Notitie

Project : KEC Beatrixlaan Weert
Projectnummer : 15-056 EV

Datum : 16 april 2015
Betreft : Externe veiligheid – aanzet verantwoording groepsrisico
Behandeld door : Linda Gelissen

Figuur 2: Brandscheidingen, 'schuilgebieden' en vluchtwegen begane grond

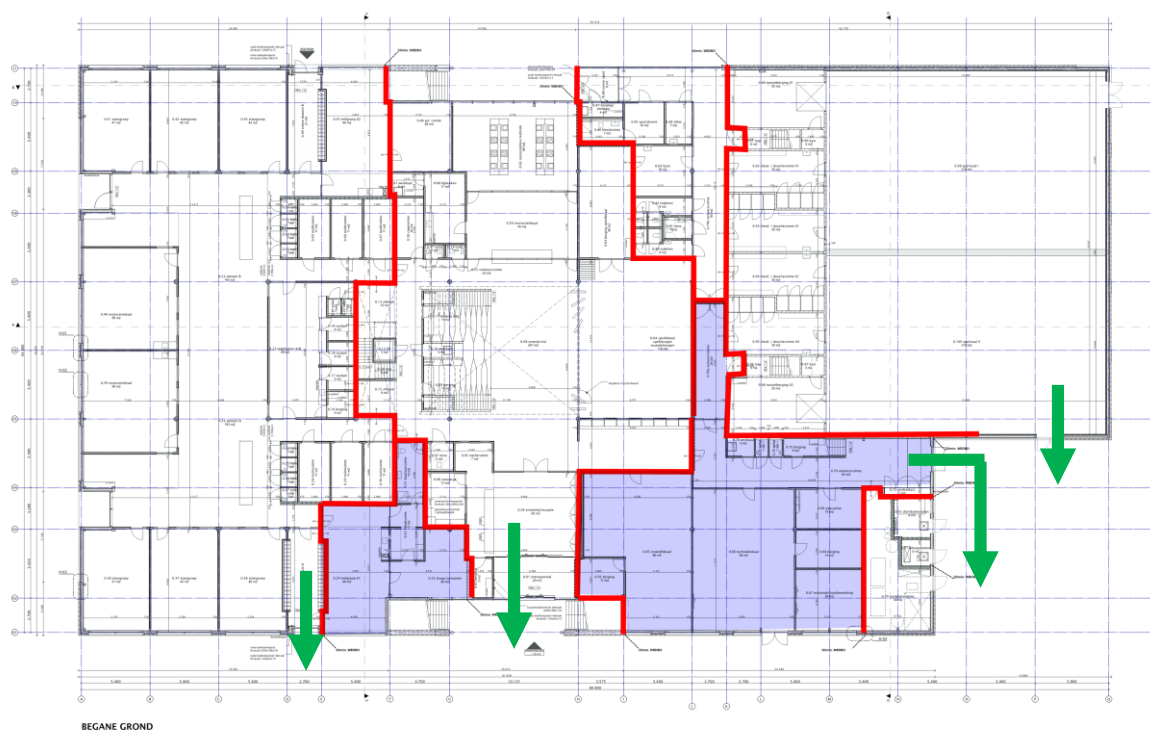
Verder wordt door de Veiligheidsregio geadviseerd om de gevel aan de risicozijde 30 minuten brandwerend uit te voeren. Door de ontwikkelaar is onderzocht of het treffen van deze maatregel mogelijk is. Gebleken is echter dat sprake is van grote kostentechnische consequenties (meerkosten circa € 33.000,- tot € 35.000,-). Daarbij is nog geen rekening gehouden met eventuele aanvullende brandwerende beglazing in de overige gevels, aangezien toepassing van brandwerende beglazing in de ene gevel leidt tot een groter brandoverslagrisico in andere gevels. Bij treffen van deze voorzieningen zou derhalve de haalbaarheid van het project in het geding komen. Beoordeeld is derhalve of op een alternatieve wijze invulling gegeven kan worden aan dit advies van de Veiligheidsregio.

Om te kunnen voldoen aan de brandveiligheidseisen zoals opgenomen in het Bouwbesluit dient het gebouw ingedeeld te worden in meerdere brandcompartimenten met een brandwerendheid van 30 minuten. De indeling van deze brandcompartimenten wordt dusdanig gekozen dat een van de risicozijde brandwerend afgescheiden gebied per verdieping wordt gecreëerd. Deze gebieden zijn dusdanig gekozen dat vanuit hier rechtstreeks aan de niet-risico zijde van het gebouw naar buiten gevlucht kan worden. In figuur 2 en 3 zijn de nu voorziene brandscheidingen en het gebied waar geschild kan worden weergegeven (het ontwerp is nog in ontwikkeling dus kleine wijzigingen hierin kunnen nog plaatsvinden). Met deze maatregel wordt een alternatief geboden voor de door de Veiligheidsregio geadviseerde brandwerende gevels, waarmee een vergelijkbare veiligheidswinst wordt behaald.

Figuur 3: Brandscheidingen, 'schuilgebied' en vluchtwegen verdieping

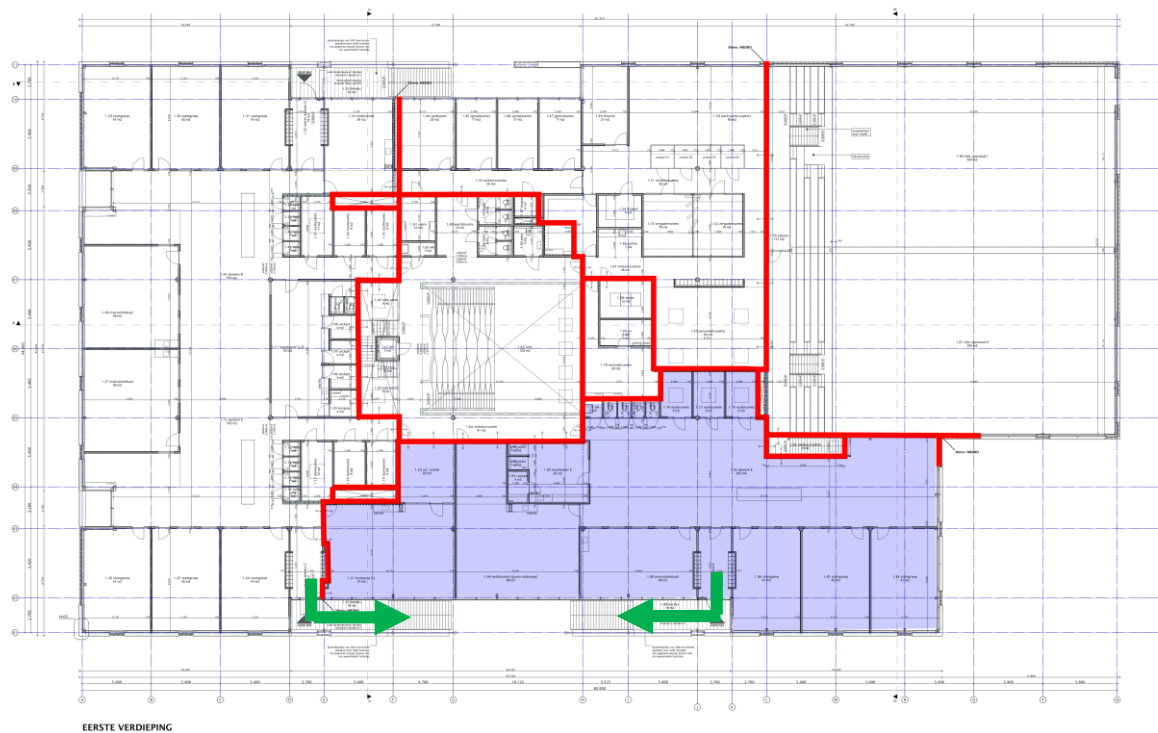
De Veiligheidsregio adviseert om vluchtmogelijkheden van de risicobron af te situeren. Deze maatregel leidt tot een grote veiligheidswinst. Vanuit zowel de begane grond als vanaf de verdieping kan het gebouw aan de niet-risicozijde ontlucht worden (zie figuur 2/3). Vervolgens is sprake van vluchtwegen van de risicobron afgericht, namelijk via de Christinelaan.
